Fra: TMFKP BU
Sendt: 2. december 2014 13:08
Til: Vibeke Cedervall
Emne: VS: Supplerende høring vedrørende tillæg 4 til lokalplan 432 "Carlsberg II" med kommuneplantillæg.

Carlsberg Byen - indsigelse til supplerende høring til tillæg 4 lokalplanen

Vedr. supplerende høring: Forslag til ændring af tillæg nr. 4, Carlsberg II

SUPPLERENDE HØRINGSSVAR

Figur 1 Før og efter skitse af bygningsmassen imod Rahbeks Allé.

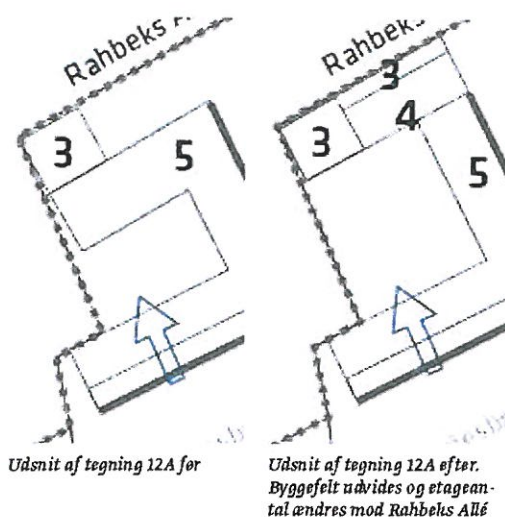
1. Som det fremgår af Figur 1 til højre er den oprindelige bygningsmasse i det supplerende forslag til tillæg 4 imod al forventning rykket helt ud til vejen.

2. Som man også kan se af Figur 1 er bygningsmassen i det nye forslag forsat overvejende 5 etager. Der er markeret en 4 etagers bygning med en lidt uklar markering af noget som måske er 3 etager.

Figur 2 Rahbeks Allé's forventninger til byggehøjder i nyt forslag.

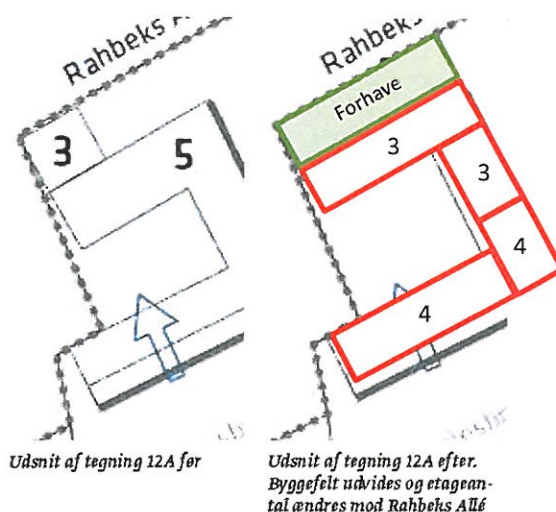
vejens forhaver spejles til den nye bebyggelse således, at der fra fortov og til bygningskrop er en min. 6 meter bred forhave i hele bygningens længde, sådan som det er illustreret i Figur 2.

Som vi har beskrevet i vores foregående høringssvar og således også i dette, er det **helt afgørende** for beboerne på Rahbeks Allé og i særdeleshed Rahbeks Allé 10-18, at bygningsmassen ikke overstiger 3 etager i første række med mulighed for 4 etager i anden række, sådan som det er illustreret i Figur 2.

Der skal derfor vises et helt særligt hensyn i forhold til bygghøjden. For at den nye bygningsmasse ikke skal fremså som en mur og skærme for lys, liv og luft, bør byggehøjden efterleve forslaget i Figur 2. Dette forhold gælder samtlige nye bygninger, som måtte planlægges imod Rahbeks Allé
